COMMUNE DE MARLE

# Plan Local d'Urbanisme *Modification simplifiée*

## AVIS DES SERVICES

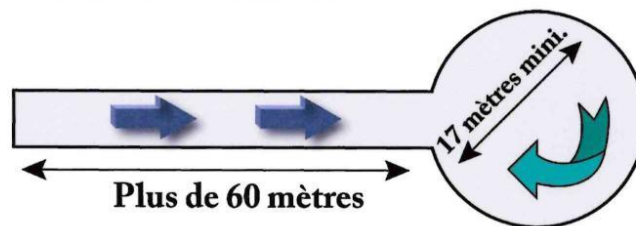
Une voie correspondant aux caractéristiques d'une voie « échelle » doit permettre l'accès des engins de secours et de lutte contre l'incendie aux constructions projetées, aux établissements recevant du public, aux établissements relevant du code du travail et/ou du code de l'environnement dont le plancher bas du dernier niveau est supérieur ou égal à 8 mètres et aux bâtiments d'habitation de la 3<sup>ème</sup> famille A et de la 3<sup>ème</sup> famille B.

Les caractéristiques d'une voie « échelle » sont les suivantes :

- longueur minimale de 10 mètres ;
- largeur libre de 4 mètres minimum, libre de circulation, bandes réservées au stationnement exclues ;
- hauteur libre de 3,50 mètres ;
- force portante calculée pour un véhicule de 160 kN avec un maximum de 90 kN par essieu, ceux-ci étant distants de 3,60 mètres au minimum ;
- résistance au poinçonnement : 80 N/cm<sup>2</sup> sur une surface maximale 0,20 m<sup>2</sup> ;
- rayon intérieur R de 11 mètres minimum ;
- sur largeur  $S=15/R$  en mètres dans les virages de rayon inférieur à 50 mètres ;
- pente inférieure à 10 %.

- 1) Zone de demi-tour d'un diamètre de 17 mètres minimum

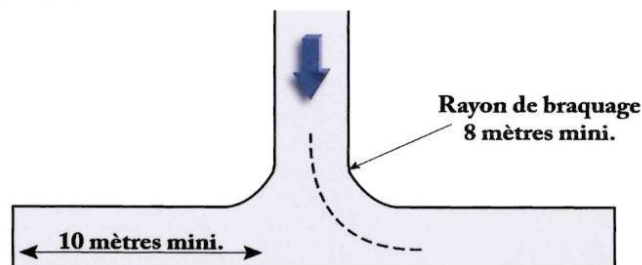
### 1.2- CAS DES VOIES EN IMPASSE DE PLUS DE 60 MÈTRES

En bout de la voie d'accès, il devra y avoir la possibilité de faire demi-tour. Pour se faire, il y aura lieu de mettre en place une des deux solutions suivantes :
